КОНВЕРСИЯ РОССИЙСКИХ РЕАКТОРОВ, ПРОИЗВОДЯЩИХ ПЛУТОНИЙ

КОММЕНТАРИИ К СТАТЬЕ АЛЕКСАНДРА ДМИТРИЕВА "КОНВЕРСИЯ РОССИЙСКИХ ПРОМЫШЛЕННЫХ ПЛУТОНИЕВЫХ РЕАКТОРОВ: ПЕРЕХОД КО ВТОРОЙ ФАЗЕ"

Даррелл Ньюман

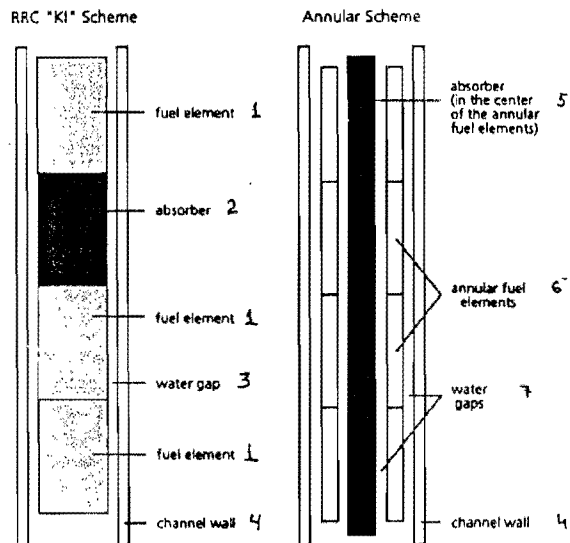
Единственные две конструкции топлива, имеющие опыт использования в промышленных реакторах, что делает их кандидатами для конверсии активной зоны, основаны на оксиде урана в алюминиевой матрице, помещенными в алюминиевый кожух. У одной цилиндрическая геометрия, у другой кольцевая. Даже хотя кольцевое топливо не применялось в действующих реакторах, автор предпочитает его, поскольку оно обладает возможностью компенсировать рост отравления продуктами деления и манипулировать распределением мощности реактора и реактивности. Распределение нейтронного потока в активной зоне реактора можно менять вручную путем передвижения боросодержащей стали внутри кольцеобразного топлива.

Даже при сочетании бора и гадолиния, используемых в конвертированной активной зоне в качестве поглотителей, расчеты ТСЗНЛ показывают, что изменения реактивности за два года жизни активной зоны в режиме одноразовой загрузки превышают возможности существующих систем с управляющими стержнями. Это указывает на необходимость неавтоматического управления другими поглотителями в соответствии с предложением

автора. Кроме того, как отмечает автор при критике базовой концепции проекта, такое управление подвержено ошибкам, вызываемым незагрузкой поглотителя.

На основе текущего режима работы российских промышленных реакторов, а также международного опыта работы с другими графитовыми реакторами и с коммерческими водяными реакторами простейшее решение состоит в регулярной замене топлива по частям. Например, треть реакторного топлива может заменяться каждые восемь месяцев. Выгорание топлива можно оптимизировать с целью повышения экономичности работы реактора. В сочетании с выбором выгораемого поглотителя реактивность активной зоны можно поддерживать почти на постоянном уровне. Сужение диапазона изменений реактивности увеличит безопасность работы реактора при сохранении отрицательного пустотного коэффициента реактивности.

Предварительные расчетные оценки ТСЗНЛ указывают, что окажется возможным сохранить изменения

реактивности в пределах 3% за восьмимесячный период. При 9%-ном диапазоне возможностей системы быстрого реагирования, 3%-ном изменении реактивности от управления продуктами деления и 2.5%-ном изменении реактивности при переходе от холодных к горячим условиям конечный запас будет поддерживаться на уровне более 3.5% в течение всего времени без неавтоматического управления, предлагаемого автором.
